**АМОРТИЗATORSЫ КОРАБЕЛЬНЫЕ
АКСС-М И АРМАТУРА**

ГОСТ 17053.1-80, ГОСТ 17053.2-80

Изменение № 1 ГОСТ 17053.1—80 Амортизаторы корабельные АКСС-М. Технические условия

Изменение № 2 ГОСТ 17053.1—80 Амортизаторы корабельные АКСС-М. Технические условия

Черт. 1

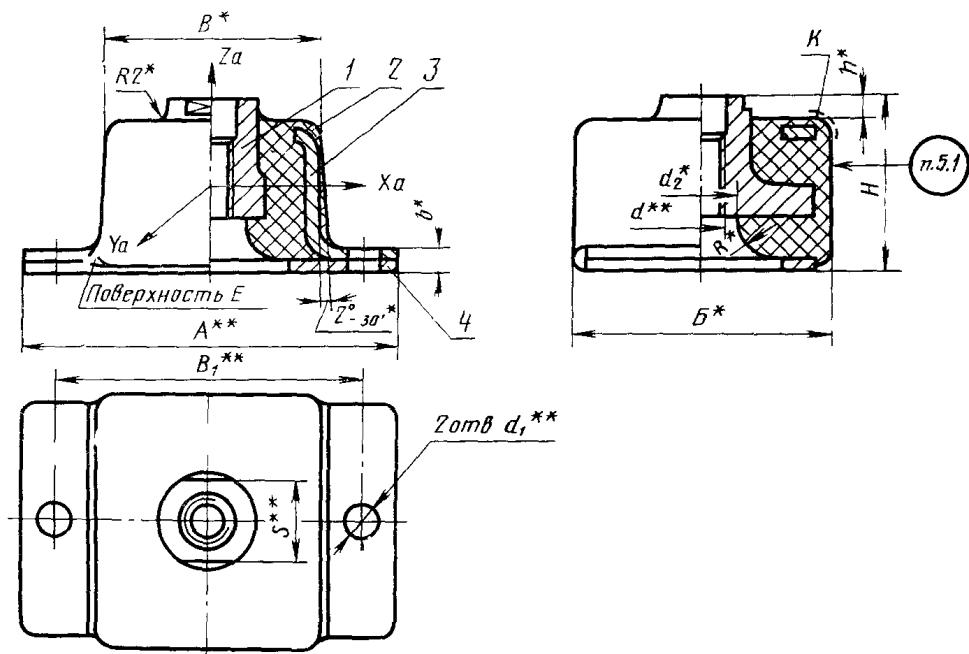
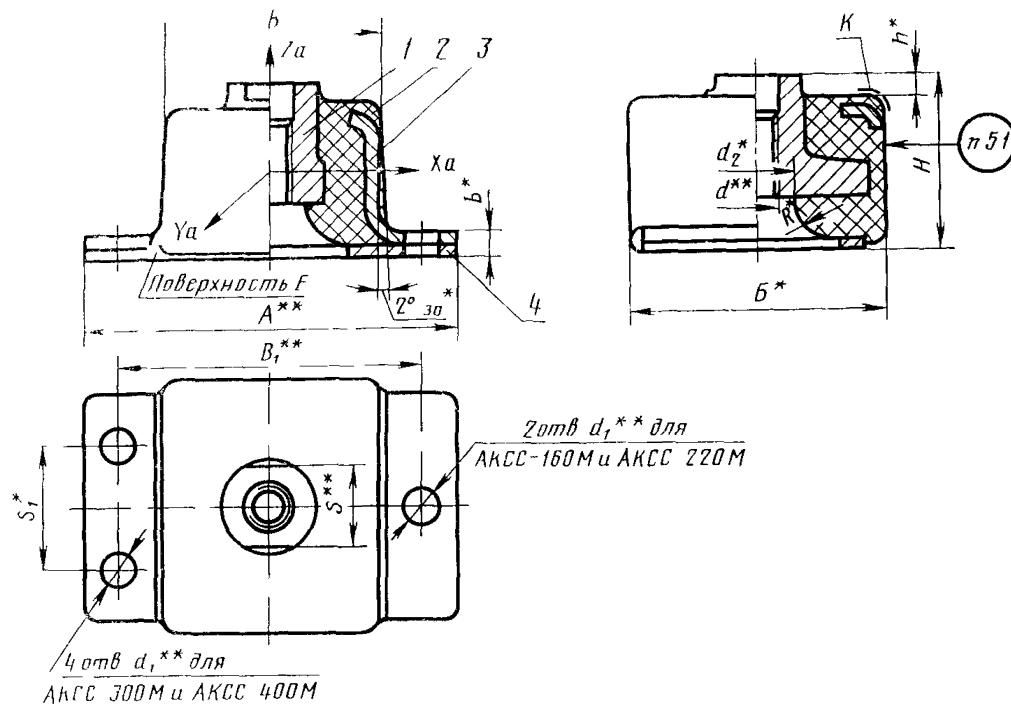
Пункт 1.2. Чертежи 1, 2. Главный вид Заменить обозначение: b^* на b^+ ; таблица 1. Головка. Для обозначения b^+ заменить слова: «Пред. откл +2» на «Пред. откл +1,5».
